Mission régionale d'autorité environnementale
Grand Est

**Avis délibéré sur le projet de centrale photovoltaïque au sol
sur des surfaces agricoles à Dierrey-Saint-Julien
et Estissac (10),
porté par la société SAMFI 23**

n°MRAe 2024APGE146

Figure 1 : Localisation de la zone d'étude, la parcelle 3 n'a finalement pas été retenue.

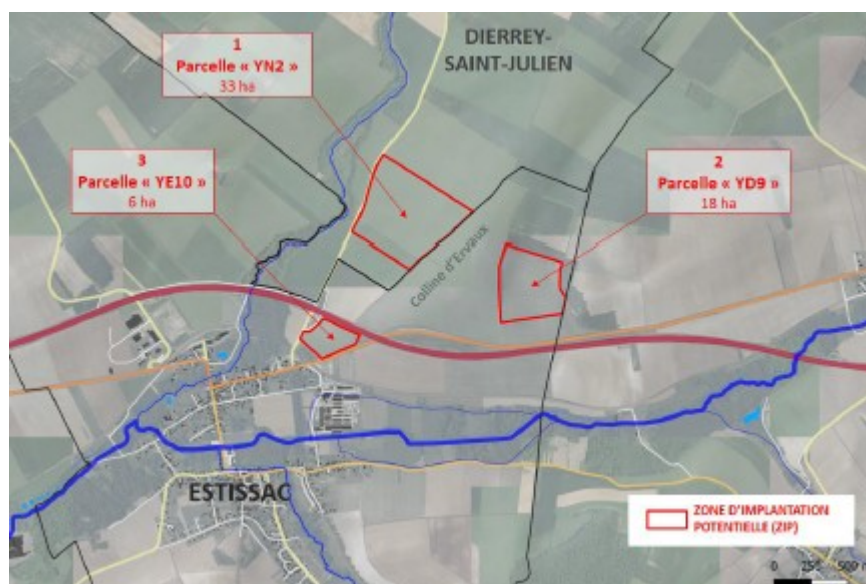
Le projet a fait l'objet de réductions successives de surface afin de préserver la qualité paysagère existante, intégrer les contraintes des réseaux existants et pour améliorer la capacité d'accueil du site en faveur de la biodiversité. La parcelle n°3 située au sud en proximité directe d'Estissac a ainsi été enlevée du projet. Les surfaces du parc ont par ailleurs été réduites afin de donner la place à une haie périphérique sur les pourtours des parcelles.

Figure 2 : plan masse du projet retenu

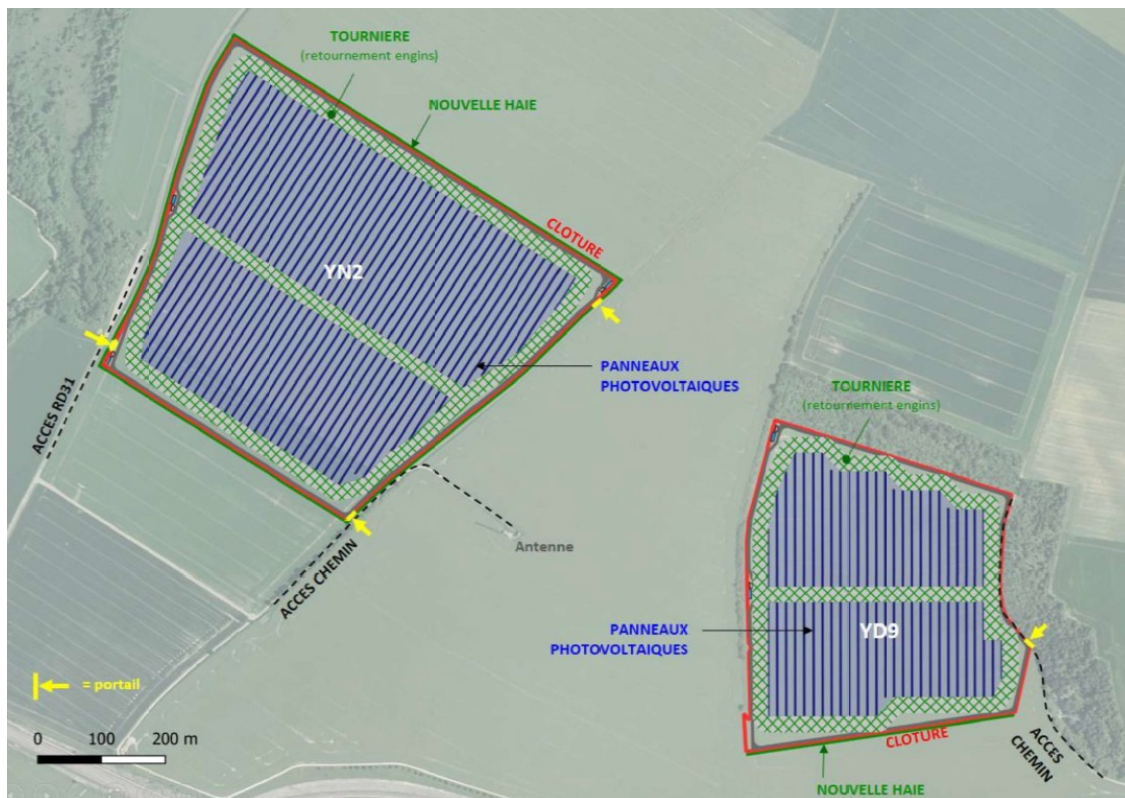
L'Ae recommande au pétitionnaire de prévoir des bandes de végétation privilégiant des plantes mellifères de part et d'autre des poteaux aux endroits les moins exposés aux produits phytosanitaires.
